## BEZWAARSCHRIFT CCN PROJECT

Met dit schrijven wil BRAL bezwaren kenbaar maken over het project met Gewestelijke referentie **15/PFD/1841757**, met name "Op het terrein van het voormalige CCN, dat moet worden afgebroken, 4 gebouwen voor gemengd gebruik bouwen met 509 woningen, 92.000m<sup>2</sup> kantoren, 7.900m<sup>2</sup> winkels, 6.400m<sup>2</sup> voorzieningen, 682 parkeerplaatsen en de omgeving ontwikkelen (wegen, gebieden die toegankelijk zijn voor het publiek); en 3 bomen kappen".

Figure 170 : Dimensions des bus STIB (source : stib-mivb.be)

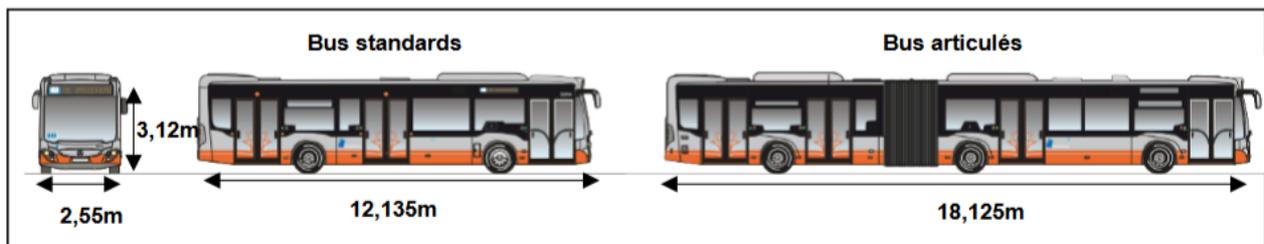
Il est également étonnant de voir qu'un autre tableau dans le même document reprend des chiffres en y ajoutant de nouvelles informations. À la page 21, nous lisons que les 4ml prévus entre les emplacements de stationnement bus ont également été comptés dans les mètres linéaires totaux disponibles dans l'offre du projet amendé. Cela représente 100ml en total à rajouter au total initial. La note ne va malheureusement pas dans le détail de l'analyse des incidences et ne permet pas d'évaluer la réalité de ces ml supplémentaires. Est-il réaliste d'envisager cet espace comme du parking effectif, sachant que les bus standards (12,135m) et articulés (18,125m) en ont besoin pour se garer et redémarrer ? Cela nous étonnerait qu'il soit demandé à ces bus de réaliser des manœuvres lors du stationnement.

Le manque de clarté des chiffres proposés et la relative incomplétude de ceux-ci nous mènent à penser que le projet amendé ne réponde pas aux besoins du hub multimodal. Le chargé d'étude indique même que le projet amendé "s'approche de la demande future estimée par les opérateurs bus.", et donc ne l'atteint pas (p21 note projet amendé). Une offre de stationnement suffisante sur le site semblait pourtant, selon les mêmes auteurs de l'étude, être un besoin primordial pour le futur terminal de bus.

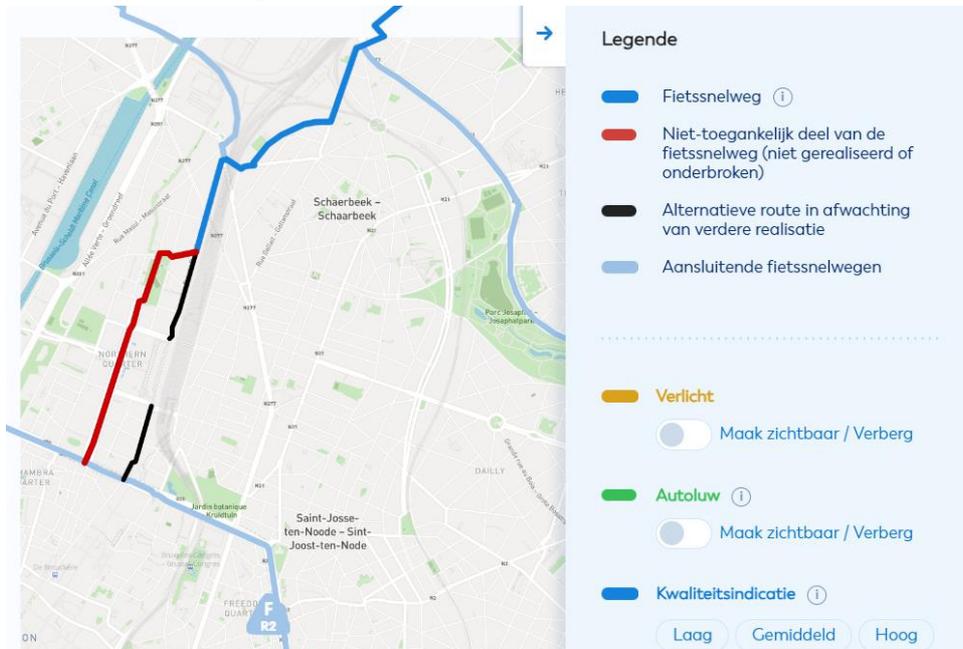
Au vu des modifications proposées, il nous semble évident que la circulation cycliste nord-sud subira des conséquences irrémédiables sur le long terme. Particulièrement dû au fait que la traversée vélo longeant la Gare du Nord sera alors impossible à grande vitesse. Les plans proposent un couloir d'accès piétons/cyclistes dont la fonction serait principalement l'accès au local vélo SNCB proche de la place Solvay. Le partage d'un tel espace pour des trajets à plus

haute vitesse ne sont pas concluants et mènent à des conflits, comme peut en témoigner la piste cyclable/troittoir longeant le Canal au niveau du Quai du Hainaut. Nous nous étonnons d'ailleurs que le chargé d'étude n'ait pas pris en compte l'impact des plans sur la Cyclostrade (F3), nœud interrégional essentiel reliant Bruxelles et Leuven.

Les nouveaux plans condamneront l'option que la Cyclostrade longe la Gare du Nord, pourtant préférable à celle rue d'Aerschot (voirie étroite et peu sécurisée) ou le boulevard Albert II (devons-nous rappeler le décès du livreur vélo suite à un accident avec un bus international ?). Nous voyons d'ailleurs dans les plans ci-dessous que la route en noir dépend du projet étudié.
